改善箇所説明図

基準不適合発生箇所

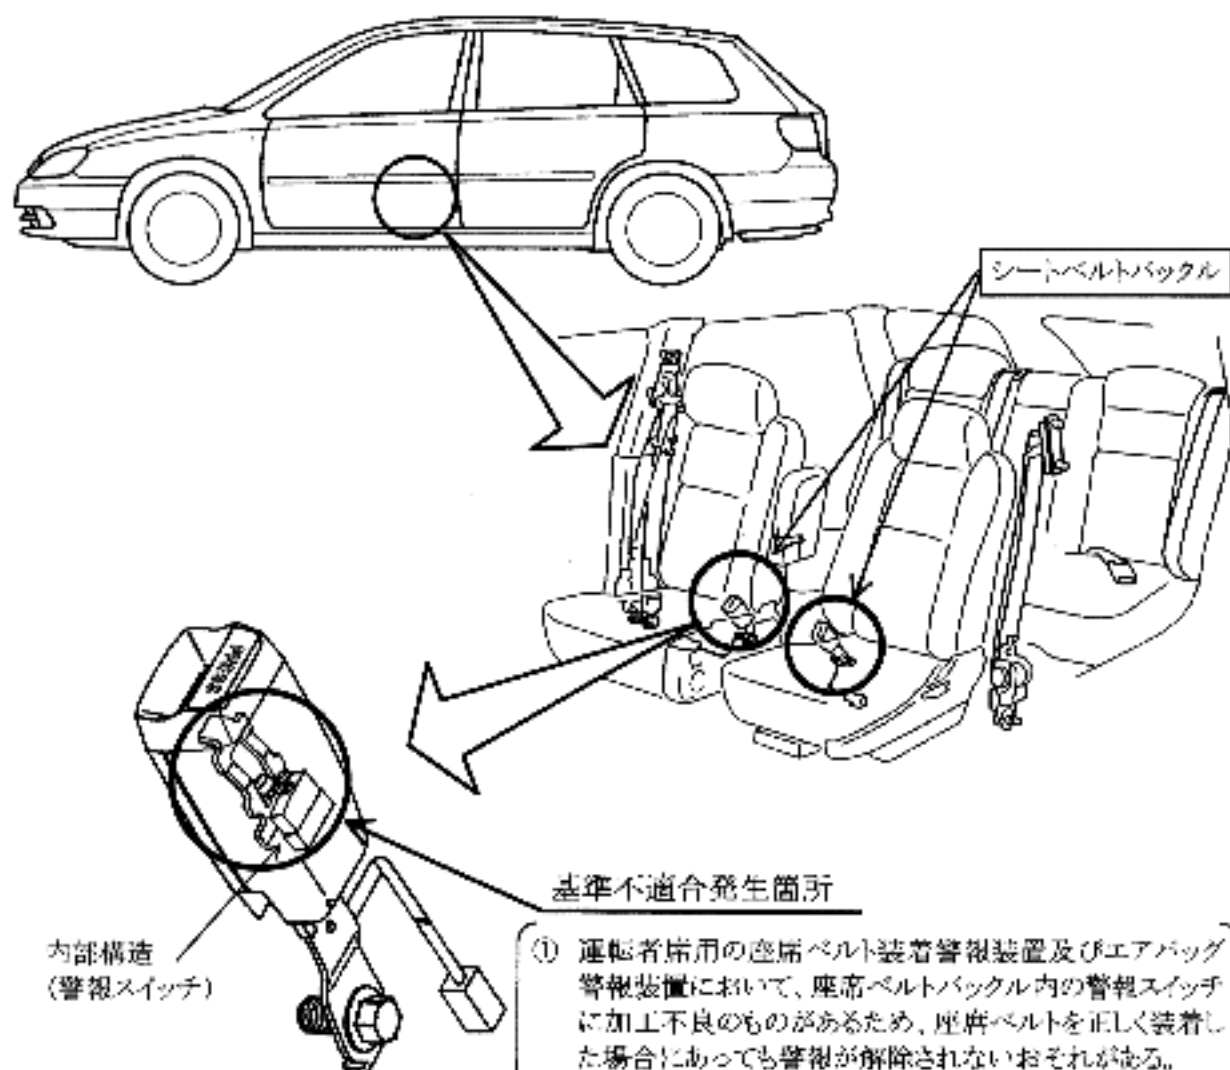
- ① 運転者席用の座席ベルト装着警報装置及びエアバッグ警報装置において、座席ベルトバックル内の警報スイッチに加工不良のものがあつたため、座席ベルトを正しく装着した場合にあつても警報が解除されないおそれがある。
- ② 助手席用のエアバッグ警報装置において、座席ベルトバックル内の警報スイッチに加工不良のものがあつたため、座席ベルトを正しく装着した場合にあつても警報が解除されないおそれがある。

全車同、運転者席用及び助手席用の座席ベルトバックルを良品と交換する。
